SERVICIO INTEGRADO DE SEGURIDAD ECU 911

LICITACIÓN PÚBLICA INTERNACIONAL N° LPI-BID-ECU911-003-2018

Adquisición e instalación de señalética vertical para rutas de evacuación y zonas de seguridad ante la posible ocurrencia de un evento de tsunami en las provincias Santa Elena, Guayas, El Oro y Galápagos y desbordamiento de ríos en cuencas priorizadas de los ríos Chone, Portoviejo y Chongón.

BOLETÍN DE ACLARACIONES Nro. 01

DETALLE DE PERFIL TIPO OMEGA GALVANIZADO NORMA ASTM A123

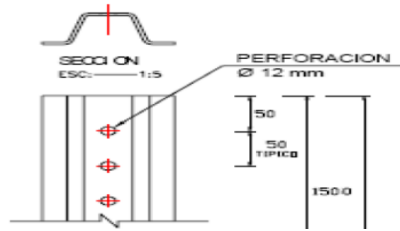
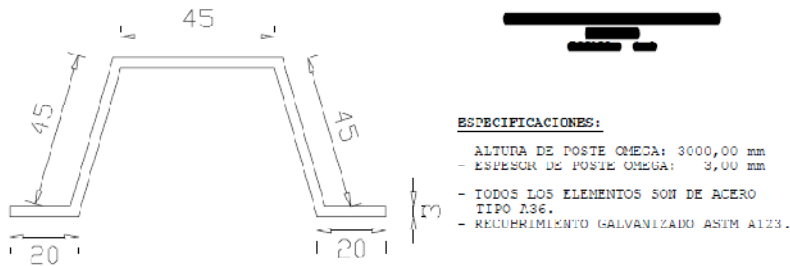
Confirmar las dimensiones del perfil omega y el tipo de omega, el que se describe en los pliegos se lo encuentra en aluminio y es para otro tipo de trabajos, como la colocación de gypsum.

Los perfiles omega con las características que solicita el pliego y que se encuentran en el mercado son los que se muestra en el cuadro 1. Favor ser más específicos con las dimensiones del perfil.

En relación a la pregunta realizada, la gráfica del DETALLE DE PERFIL TIPO OMEGA GALVANIZADO NORMA ASTM A123 que se muestra en los pliegos, corresponde a un poste tipo omega de acero A36 galvanizado para señalización y cumple con todas las características técnicas antes detalladas. En la siguiente grafica se amplían los detalles del perfil tipo omega.
